ＦＩＧ　１４　ニダイロック　ＢＥＤ ＬＯＣＫＩＮＧ ＤＥＶＩＣＥ

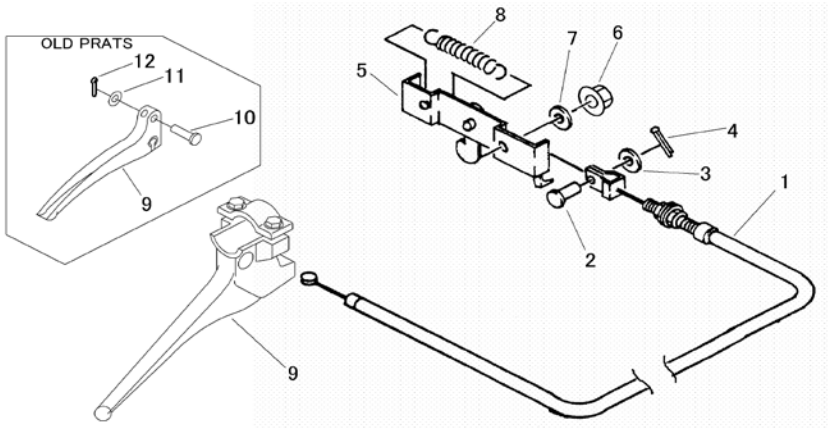
注記）No.9 レバーは、樹脂製に変わりました。樹脂レバーを旧型製品取り付けたい場合は、金属レバーの取付部品がウシロドアに溶接されていますので、それを削り取れば取付可能です。
